Commissione Tecnica PNRR - PNIEC

Parere n. 192 del 03/08/2023

Progetto	<p>Progetto per la realizzazione di un impianto agrovoltaico, denominato "Solar Cashmere Goat", della potenza di 43 MW e delle relative opere di connessione alla RTN, localizzato nel Comune di Acquapendente (VT)</p> <p>ID_VIP: 7368</p>
Proponente	Kingdom Solar 3 s.r.l

Figura 5 – Progetti FER in istruttoria – buffer 10 km (Elaborazione della Commissione su SIT)

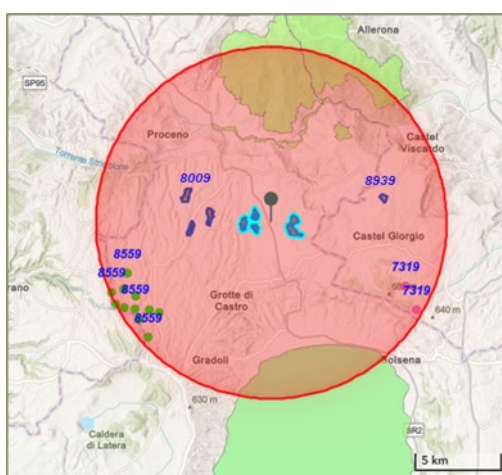
Da una ulteriore verifica effettuata dalla Commissione sul portale pubblico del MASE "Valutazioni e Autorizzazioni Ambientali"⁸ risultano in un buffer di 10 km dal centroide dell'area dei due campi attualmente all'esame i seguenti Progetti la cui localizzazione è riportata in Fig. 5:

Ad esito dell'analisi documentale e delle verifiche effettuate, la Commissione valuta che a titolo di compensazione degli impatti cumulativi dovuti alla possibile presenza di altri impianti FER, per un eventuale esito positivo delle procedure VIA in corso, il progetto debba essere integrato con misure specifiche descritte nelle Condizioni ambientali relative agli aspetti progettuali, alla biodiversità e al paesaggio.

Figura 8 – Inquadramento dell'area di Campo Morello su dati SIT Del Comune di Acquapendente: vincolo idrogeologico (a) e inventario frane (b) – Elaborazione della Commissione

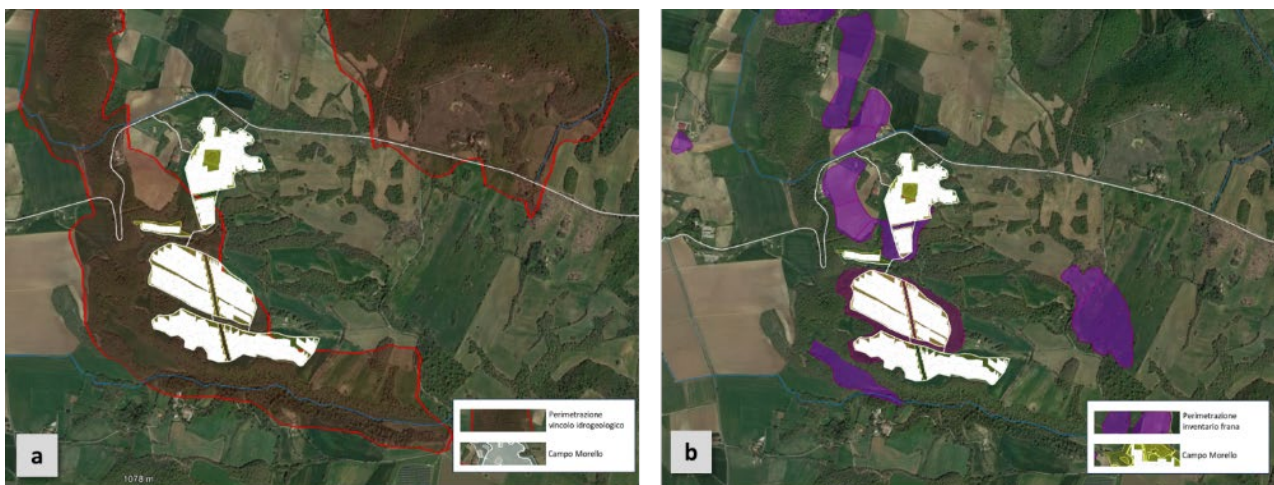
La Commissione rileva inoltre che il Proponente non ha analizzato la geologia e l'idrogeologia relativa della futura SSE né di quelle attraversate dal cavidotto che risultano parzialmente ricadenti in area a vincolo idrogeologico.

Il posizionamento delle strutture portanti e l'azione di modifica del deflusso delle acque meteoriche dovuta alle ampie superfici piane dei pannelli fotovoltaici costituirebbero quindi un aggravio del rischio già esistente nell'area.

Pertanto, al fine di non interferire con i fenomeni franosi in atto e di non incrementare il rischio già esistente dovuta alla riconosciuta classe di pericolosità P3, considerando anche gli aspetti relativi alla tutela della sicurezza sui luoghi di lavoro, particolarmente rilevanti per impianti di questa tipologia impiantistica, si prescrive lo stralcio dal posizionamento dei pannelli delle porzioni di impianto interessate da deformazioni superficiali lente e/o soliflusso del lotto denominato Campo Morello (Figura 9) destinando l'area agli attuali usi agricoli. Si prescrive inoltre lo stralcio dei pannelli dall'area di campo Morello interessata dalla presenza di vegetazione naturale (Figura 9b, b₁ e b₂).
